Product Advisory (PA)

件名: フォトカプラのテーピング包装製品用内装箱追加
発行日: 7/7/2026
出荷開始予定日: 11/1/2026

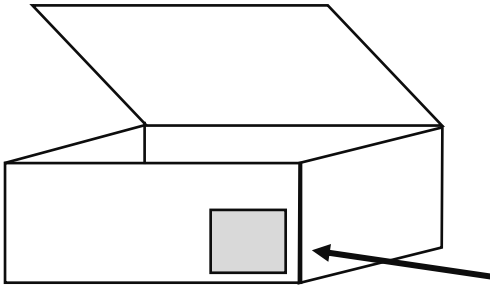
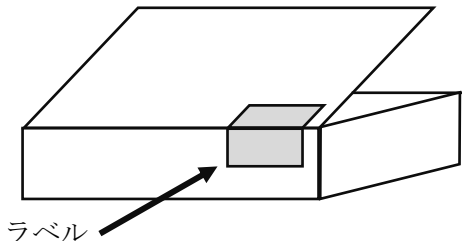
フォトカプラのテーピング包装製品用内装箱を追加します。

現状	追加
寸法(mm)	335×335×95	347×368×63
ラベル貼付位置	蓋を開く側の右下 	蓋を開くのとは反対側の右上
